六輕相關計畫
環境影響評估審查結論
執行監督委員會
（台塑企業）

第八十一次委員會報告資料

中華民國 109 年 12 月 7 日

第80次監督委員會意見辦理情形暨歷次委員會意見補充說明及109年度第3季環境監測結果報告

➢ 回覆內容：隔離水道於鹹水湖外西北側蚵架佔用情形

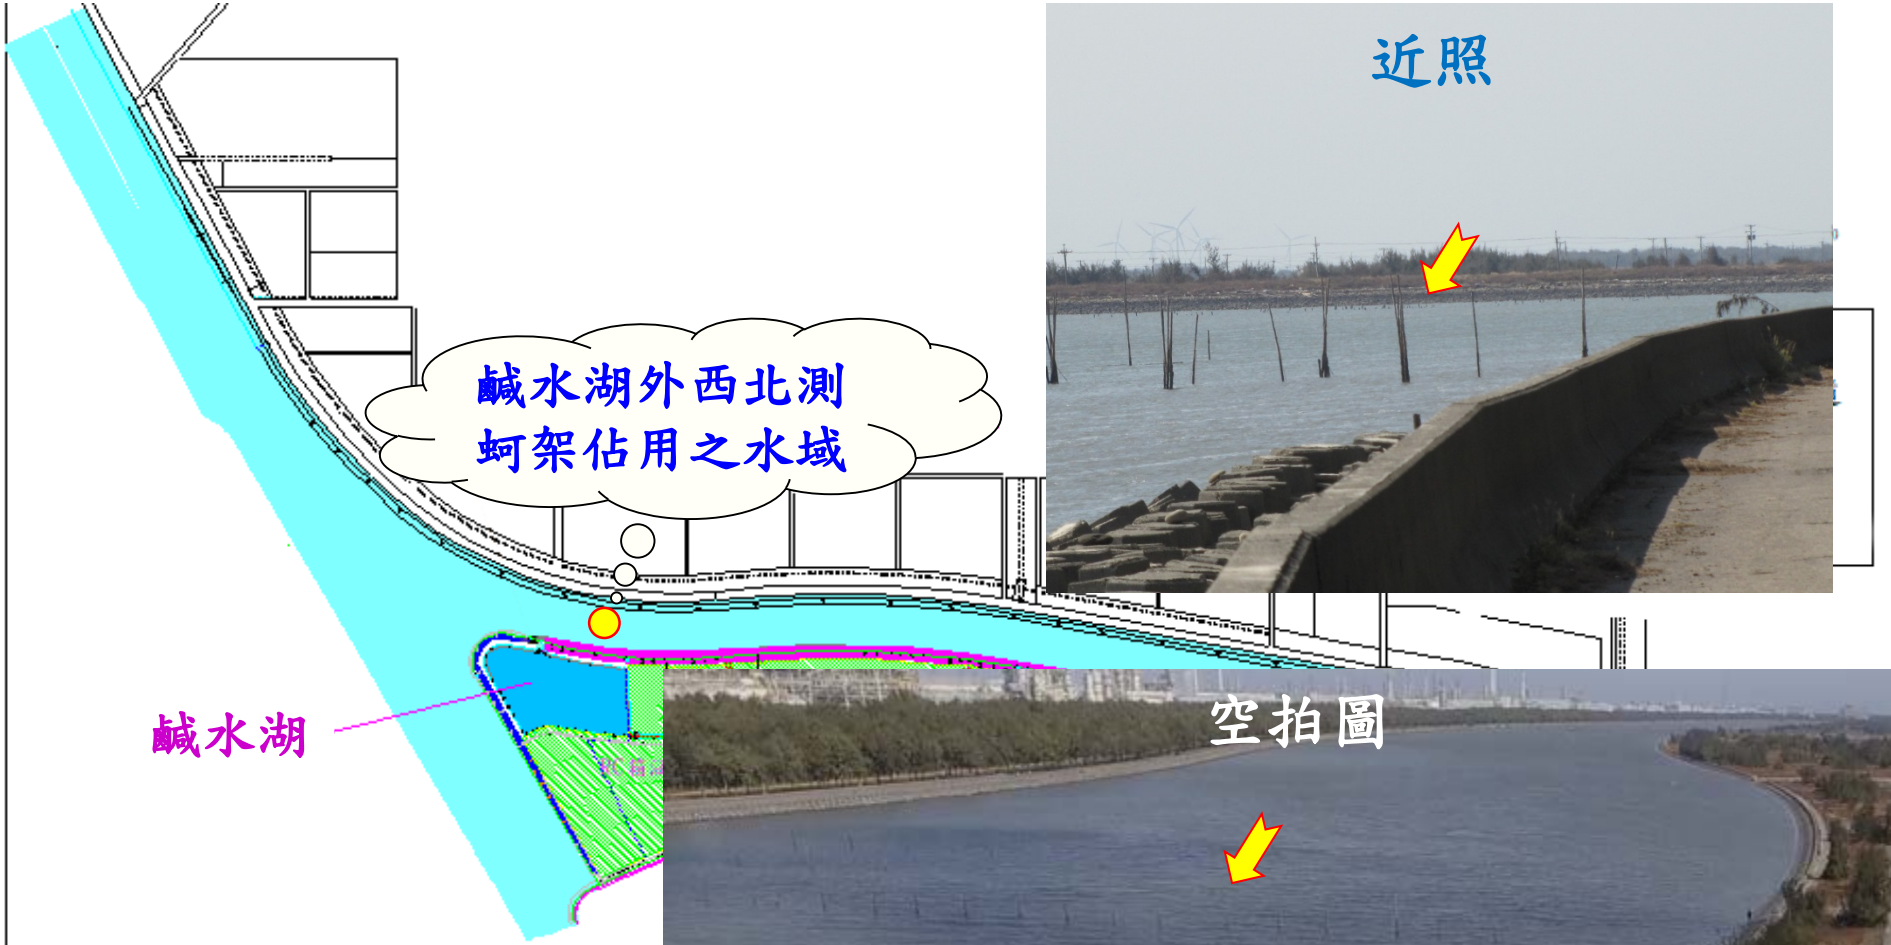
督察總隊：簡報一第9頁，回覆委員有關隔離水道清淤原因說明，因有蚵架佔用水道致無法持續清淤，應說明蚵架佔用哪些水道及規劃之清淤頻率為何。

1. 隔離水道中段(排洪道B出口)及隔離水道與新虎尾溪銜接處(鹹水湖外西北側及西南側)仍有蚵架佔用，致無法浚挖至設計水深。
2. 隔離水道高灘地內養殖用給水道、排水道及各調節池會視漁民養殖戶反映局部設施改善、損壞修復或清淤，立案改善，以維內陸養殖用水需求，平均2~3年施作乙次。
